Norden 2

Sammanfattning

- Ansökan avser bygglov för ombyggnad av flerbostadshus. Åtgärden innebär att sex lägenheter om 258 m² (BTA) inreds på vindsvåningen och med anledning av detta rivs befintlig takkonstruktion och ersätts med ny.

Ritning (3D-vy)

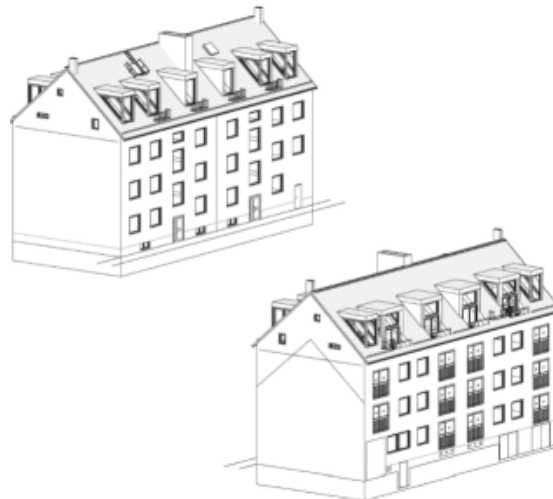
- Byggnaden avviker från detaljplanen avseende högre byggnadshöjd, 10,7 meter mot tillåtna 9,6 meter (1,1 meter) samt avseende taklutning, 41,5° mot tillåtna 38° (3,5°).

- **Motivering:** Samhällsbyggnadskontorets bedömning är att aktuell avvikelse som redan finns avseende byggnadshöjden på befintlig byggnad avviker i för hög grad för att kunna betraktas som en liten avvikelse. Av 9 kap 31 d §, PBL framgår att en samlad bedömning ska göras av den avvikande åtgärden som söks och de som tidigare har godtagits. Då redan befintlig avvikelse avseende byggnadshöjden inte kan ses som en liten avvikelse kan därmed inte heller ytterligare avvikelser avseende byggnadshöjd och taklutning godtas.

- **Förslag till beslut:** Samhällsbyggnadsnämnden beslutar att avslå ansökan om bygglov för ombyggnad av flerbostadshus på fastigheten Norden 2.
